改善箇所説明図

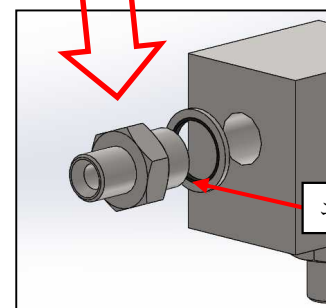
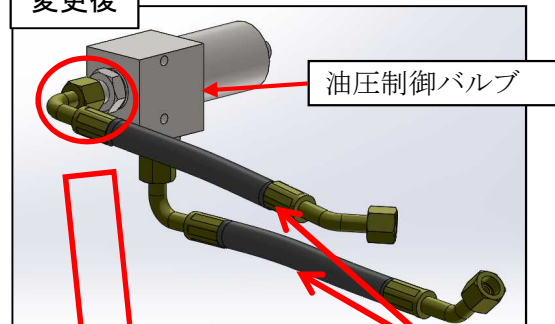
不具合発生箇所

基準不適合箇所

農業用薬剤散布車の静油圧変速機の油圧制御バルブにおいて、当該バルブと油圧ホース取付金具の組み合わせが不適切なため、油圧ホース取付部より作動油が漏れることがある。そのため、そのままの状態で使用を続けると、最悪の場合、作動油の不足によりトランスミッションが作動不良となり、走行不能になるおそれがある。

変更後

全車両、静油圧変速機と油圧制御バルブを結ぶ油圧配管一式を対策品に交換する。
